Pau,
à vélo

A Pau, le 16 avril 2021

Objet : Observations et propositions de l'association Pau à Vélo sur le projet de traitement de la rupture de continuité de la V81 et les aménagements cyclables de l'avenue Corps Franc Pommies

I. Traitement de la rupture de continuité de la véloroute V81

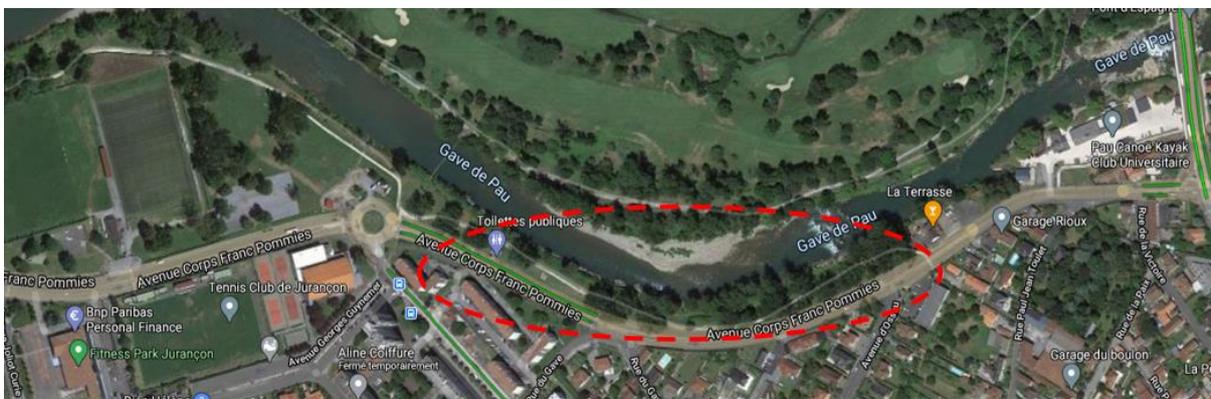
- La partie repérée sur la figure ci-dessous entre la passerelle et la rupture de continuité ne respecte pas plusieurs points du cahier des charges du schéma national des véloroutes et voies vertes :
 - o Largeur comprise entre 3 et 5m permettant une bonne cohabitation de l'ensemble des usagers : piétons, coureurs, cyclistes
 - o Revêtement permettant aux usagers de rouler en toute sécurité et utilisable toute l'année : présence de racines et caractère boueux lors des jours pluvieux
- Les barrières métalliques situées sur la passerelle entre Billere et Jurançon ne facilitent pas le passage des vélos avec remorques, larges sacoches, tandems, vélo cargos, ...
- Rupture de continuité avant l'arrivée sur la base kayak, laissant l'utilisateur libre de faire... ce qu'il peut.

Partie de la voirie adjacente au traitement de la rupture de continuité

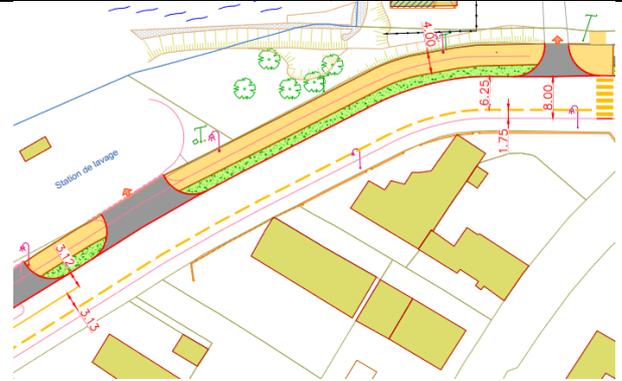
- Il est louable de vouloir positionner une bande de verdure en bordure de voie verte mais il est regrettable que cela se fasse au détriment de la largeur de la piste cyclable située côté sud de l'avenue.
- **Au vu de la largeur de cette bande végétale, que nous évaluons à 2m, il semble raisonnable de réduire cette largeur de 0.5 m de manière à maintenir la largeur utile de la piste cyclable à 2m (nouvelle recommandation du CEREMA)**

Partie de la voirie face au tourne à gauche de la rue d'Ossau

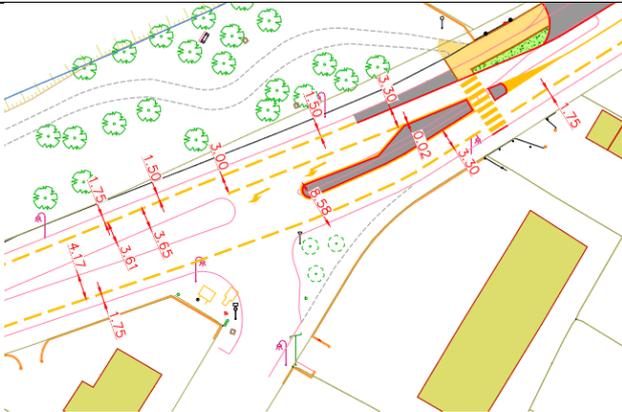
- **La largeur de 1.5m, bordure de protection comprise, n'est pas acceptable et semble complètement anachronique en 2021 !**
- L'aménagement de ce tourne à gauche doit être revu voir supprimé, surtout pour un aménagement de confort. Nous rappelons d'ailleurs à cette occasion que ce tourne à gauche a été fermé plusieurs mois lors des travaux d'enfouissement du bassin de rétention.
- **Il n'est pas envisageable qu'à l'endroit où la voirie est la plus large, les pistes cyclables soient, elles, les plus étroquées. Tout doit être mis en œuvre de manière à conserver les 2m de largeur pour les 2 pistes cyclables**

Partie intermédiaire de la voirie libre de tout terre-plein :

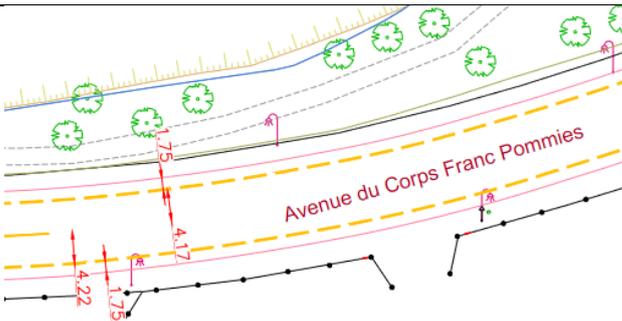
- La largeur des voies motorisées est de $4,17+4,22 = 8,39$ m ce qui laisse une marge de 1,90 m par rapport aux 6.5m réglementaires nécessaires à la circulation des bus.
- **Il semble donc possible d'attribuer 0.5m de plus à chaque bande cyclable pour retrouver une largeur utile de 2m**

Partie de la voirie au niveau du débouché de la rue du gave

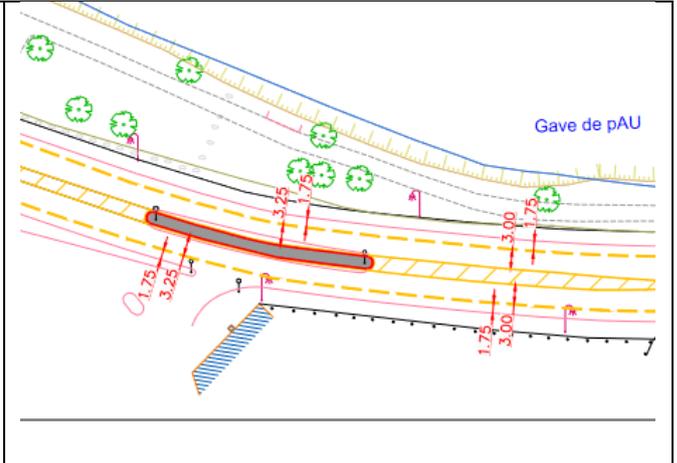
- Il n'est pas envisageable de restreindre la largeur des pistes cyclables et de contraindre l'aménagement uniquement pour conserver un terre plein interdisant un tourne à gauche en sortie de la rue du gave. Cette sortie de la rue du gave n'a aucun intérêt si ce n'est permettre de gagner quelques secondes en voiture. **En 2021, ce type d'aménagement sans plus-value ne doit plus être un frein aux aménagements cyclables de qualité !**
- La sortie de la rue du gave doit être fermée et la largeur récupérée doit permettre de conserver le maximum de largeur pour les pistes cyclables
